兵庫県知事 井戸 敏三 様
兵庫県環境影響評価審査会 委員各位

神戸公害患者と家族の会
西淀川公害患者と家族の会
公益財団法人 公害地域再生センター(あおぞら財団)
特定非営利活動法人気候ネットワーク
神鋼石炭火力公害問題灘区連絡会
石炭火力発電を考える市民ネットワーク
ひょうご ECO クラブ
神鋼石炭火力発電所増設問題を考える芦屋市民の会

神戸製鉄所火力発電所環境影響評価準備書に対する兵庫県知事意見作成にあたって
第 3 次 要 請 書

①二酸化窒素の環境基準について

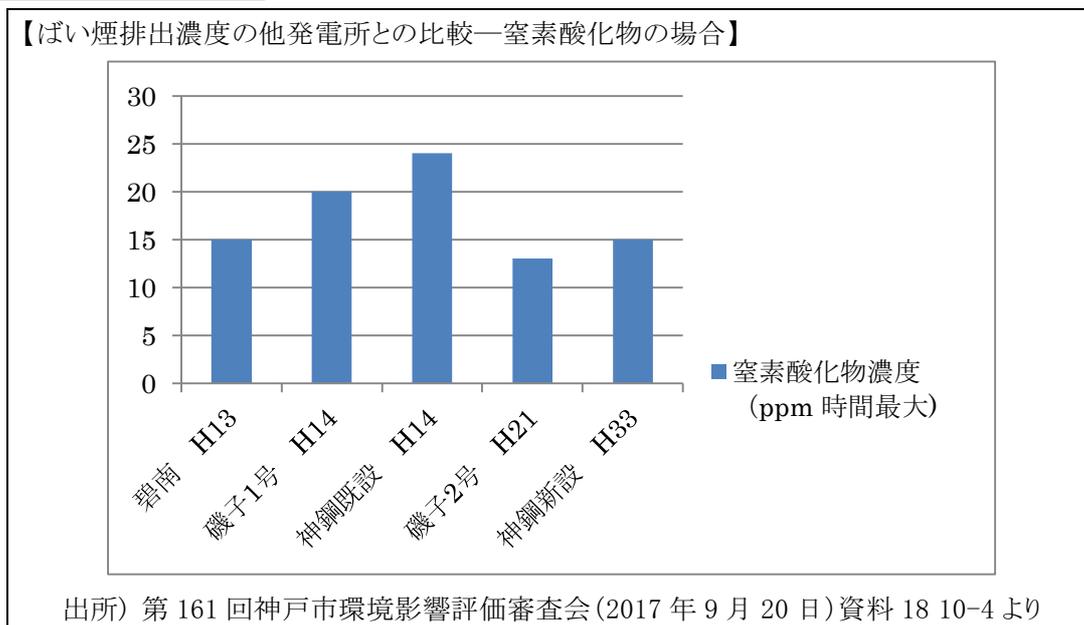
神戸製鋼は、9月23日の審査会において、二酸化窒素の環境基準をゾーンで示し、ゾーン内にある測定局があることも示しました。しかし、そのことをどう評価するのかについては資料に何の記述もありませんでした。このゾーン内においては、現状非悪化が環境基準告示により求められています。このような事業者の態度は、環境基準の上限値以内であれば、追加的な汚染が許されるとの考え方をとるものであり、自ら積極的に環境保全措置を講じようとする姿勢が欠落するものです³。

(1) 温暖化対策に関する国の政策に合致していないこと

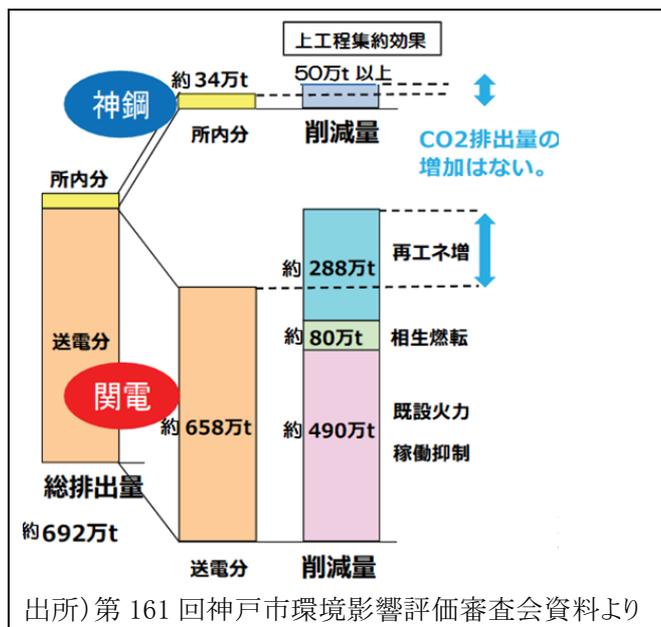
第162回神戸市環境影響評価審査会(2017年10月4日)においても、委員から、**本件計画が国の温暖化対策に合致していない**と厳しく指摘されました。私たちが同じ考えです(第一次要請書、追加・補足要請書をご参照ください)。
